**PIANO STRAORDINARIO DI DIFESA IDRAULICA E IDROGEOLOGICA NEI
BACINI DEL FIUME ALENTO E DELLA FIUMARELLA DI ASCEA (3° STRALCIO)
C.U.P. E66J16001120005**

INTERVENTI DI MANUTENZIONE STRAORDINARIA DEL RETICOLO IDRAULICO DI BONIFICA

**Conferenza di Servizi
Integrazioni grafiche nota Soprintendenza 20713_2020**

**INTEGRAZIONI ALLA RELAZIONE PAESAGGISTICA
(Richiesta Soprintendenza con nota 20713_2020)****Premessa**

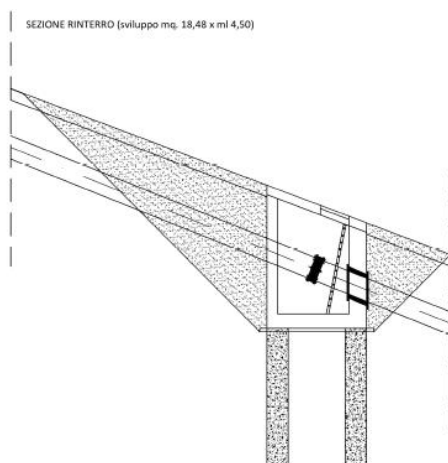
1. *integrazione della relazione paesaggistica con l'individuazione dell'esatta situazione vincolistica per ciascun comune interessato dagli interventi previsti dal progetto in esame, riportando l'ubicazione degli interventi sulle planimetrie allegate ai singoli decreti ministeriali di vincolo (se esistenti), chiarendo anche l'eventuale sussistenza di altri vincoli morfologici (ad esempio zone boscate, acque pubbliche, ecc...); inoltre, per il comune di Ascea occorre riportare l'ubicazione degli interventi anche sulla perimetrazione dell'area vincolata con la L.R. n. 5/2005, rubricata come "costituzione di una zona di riqualificazione paesistico ambientale intorno all'antica città di Velia";*

Vincolo	Area di progetto
Aree tutelate per Legge ex - art. 142 comma 1 lett. c D.Lgs. 42/2004	Parzialmente interessata*
Piano del Parco Nazionale del Cilento Vallo di Diano e Alburni	Zona C2
Corine Land Cover (IV livello) - Terreni boscati e ambienti seminaturali	Esterna**
Perimetro L.R. 5/2005 - Zona di riqualificazione paesistico ambientale intorno all'antica città di Velia	Esterna

* Area esigualmente ricadente entro i 150 m dal vallone Lauri, corso d'acqua riportato nell'elenco delle acque pubbliche

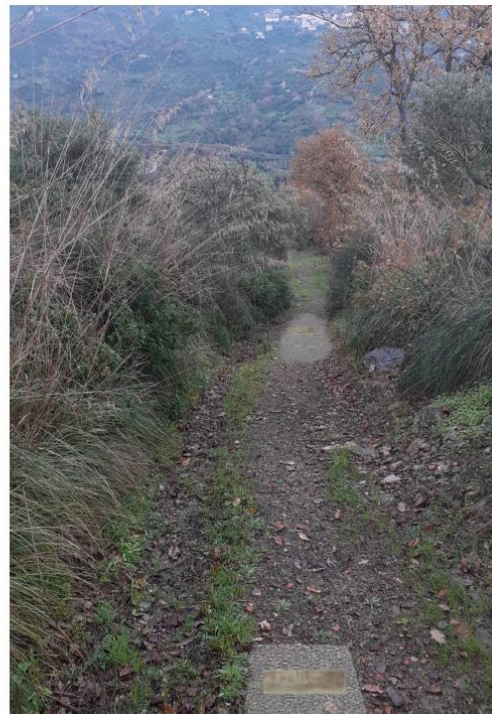
3. *integrazione della relazione paesaggistica con i fotoinserti relativi all'intervento denominato "Condotta F2" previsto nel comune di Casal Velino;*

Si riportano nelle pagine successive alcuni fotosimulazioni dell'intervento con diretto riferimento a recente documentazione fotografica eseguita in loco da cui si evince in maniera incontrovertibile l'esiguità dell'impatto dello stesso. Occorre parimenti precisare come la tipologia d'intervento da realizzare, vista la sua natura di opera sostanzialmente interrata (elab. E1.4) nonché la plausibile rinaturazione post - operam, non dovrebbe innescare alcuna modifica sostanziale all'assetto paesaggistico del territorio.
